LINEA FERROVIARIA CATANIA MESSINA

RADDOPPIO FERROVIARIO TRATTA GIAMPILIERI - FIUMEFREDDO

LOTTO 2: Taormina (e) – Giampilieri (e)

Relazione descrittiva delle opere di Progetto Esecutivo modificate rispetto al Progetto Definitivo per art.6 comma 9bis

3.9.1 Confronto stralci planimetrici PD - PE

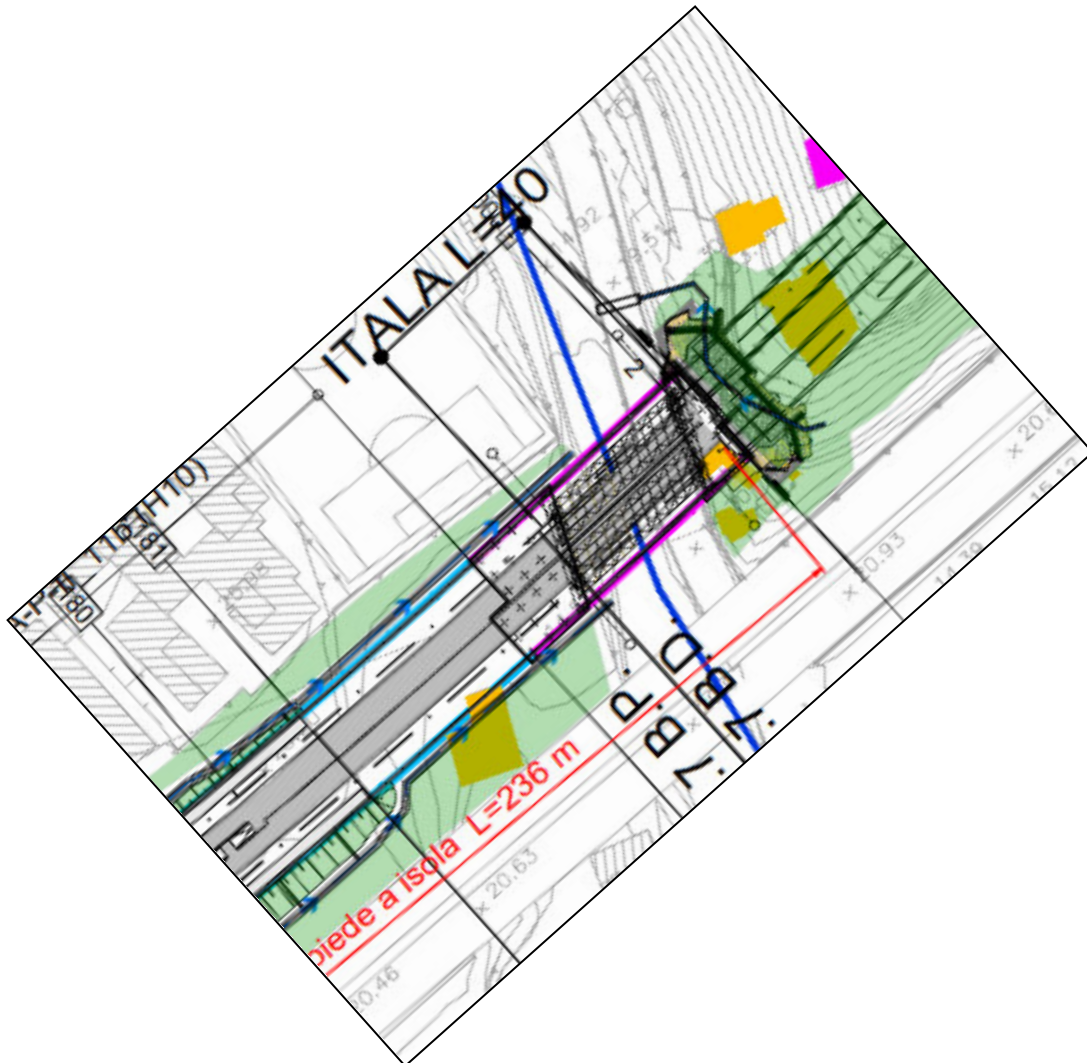
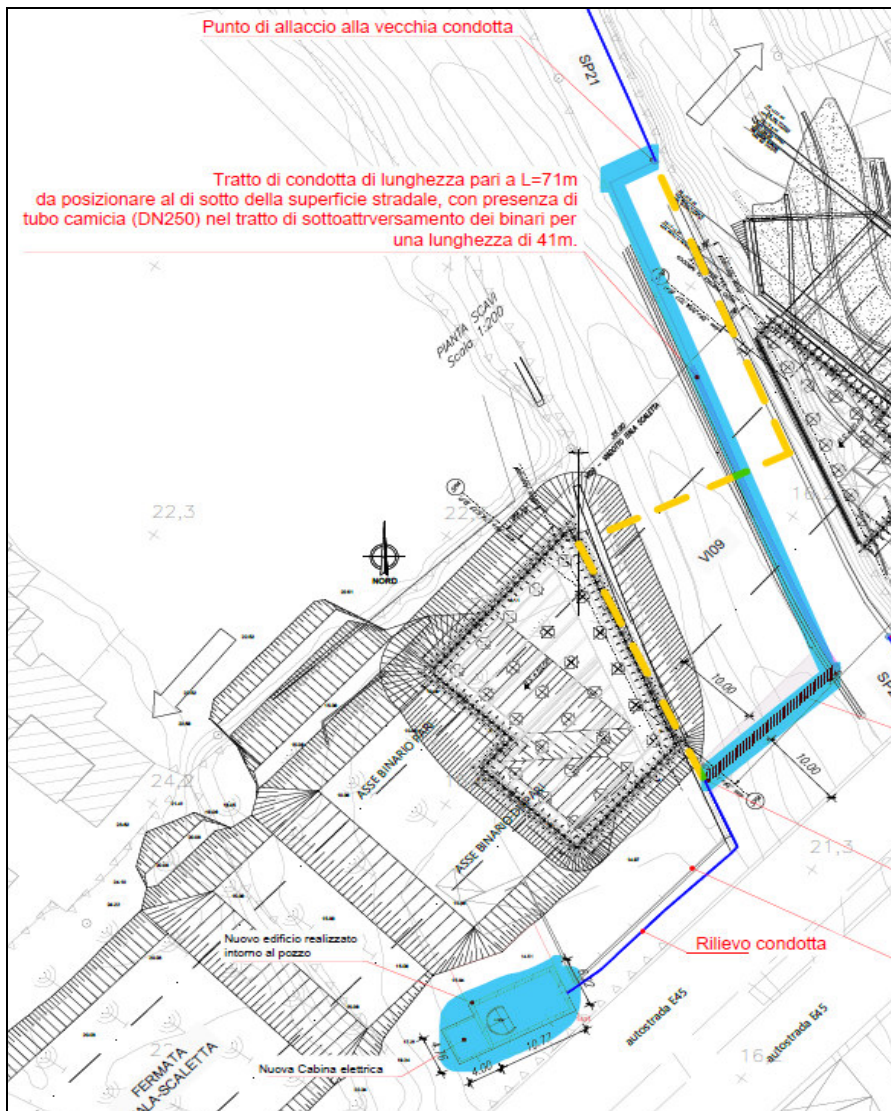
In ottemperanza alla prescrizione n.29.8 dell'Ord.49 del Commissario di approvazione del PD, riportata di seguito, è stato demolito e ricostruito il fabbricato interferente contenente il pozzo e modificato il tracciato di risoluzione interferenza della condotta.

3.11.1 Confronto stralci planimetrici PD - PE

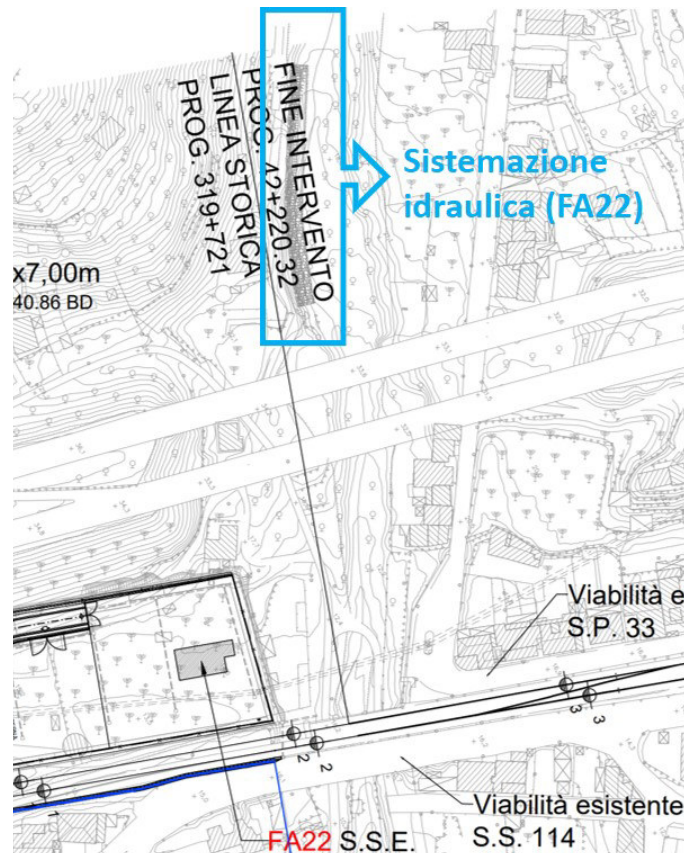
In tale ambito si innesta il rifacimento lungo il torrente Giampilieri, in sponda destra a monte dell'autostrada, mediante la sistemazione idraulica di una erosione spondale nei pressi del piazzale ferroviario FA22 in progetto.

In ottemperanza a tale osservazione, il progetto prevede la realizzazione di una nuova difesa spondale in sponda destra in massi ciclopici (pezzatura media 1.400 mm, Peso specifico minimo: 2400 kg/mc, Peso minimo: 5300 kg per una altezza media di 2 m alla base e 1m sulla sponda) avente uno sviluppo di circa 90 m.

3.12.1 Confronto stralci planimetrici PD – PE

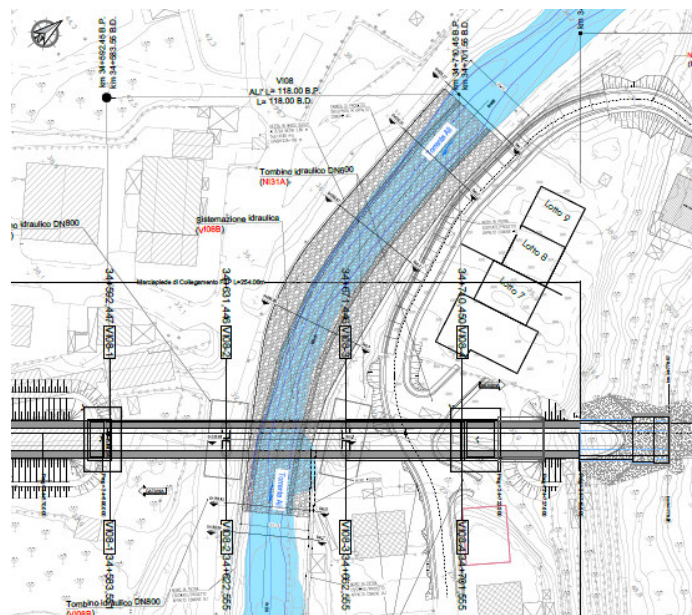
Nell'ambito del naturale approfondimento progettuale derivante dal passaggio da PD a PE, si è ritenuto necessario difendere il muro della viabilità NI31, presente in sponda sinistra al torrente, in quanto gli scavi di fondazione del muro ingombrano in parte la zona di deflusso; pertanto, il muro ha necessità di essere difeso quantomeno al piede: tale intervento di difesa, per garantire uniformità d'intervento, è stato esteso a tutta la sezione di deflusso. Nel dettaglio è stata estesa la medesima tipologia di intervento prevista al di sotto del Viadotto VI08, per circa 100 m a monte, ovvero prevedendo una sistemazione idraulica con massi ciclopici sciolti (pezzatura media 1.400 mm, Peso specifico minimo: 2400 kg/mc, Peso minimo: 5300 kg per una altezza media di 2,80 m), che favorisce il naturale attecchimento delle specie vegetazionali autoctone favorendo la mitigazione e la compensazione ambientale. Per esigenze di manutenzione e mantenimento della sicurezza idraulica, soprattutto rispetto al rischio di ostruzione, si esclude la piantumazione diretta nella fascia areale adiacente il viadotto.

Risoluzione interferenza Sicac 12: in rosso tratteggiato condotta prevista in PD, in verde condotta prevista in PE

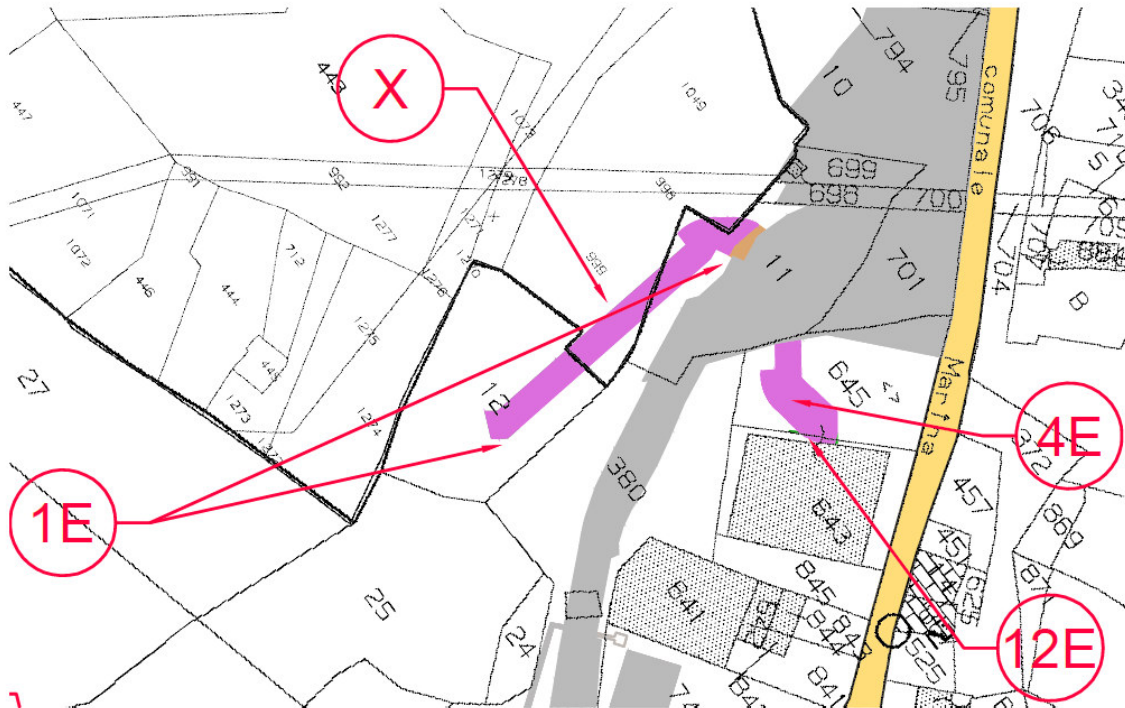
In ottemperanza alla prescrizione **n.56.16** dell'Ord.49 del Commissario di approvazione del PD, riportata di seguito, è stato modificato il tracciato di risoluzione interferenza della condotta.

L'ipotesi di risoluzione dell'interferenza ID_SICAC_12 individuata da Italferr nel progetto definitivo, non è condivisa per la scelta del tracciato a causa della presenza di troppe deviazioni planoaltimetriche con gradazioni quasi tutte prossime ai 90°”.
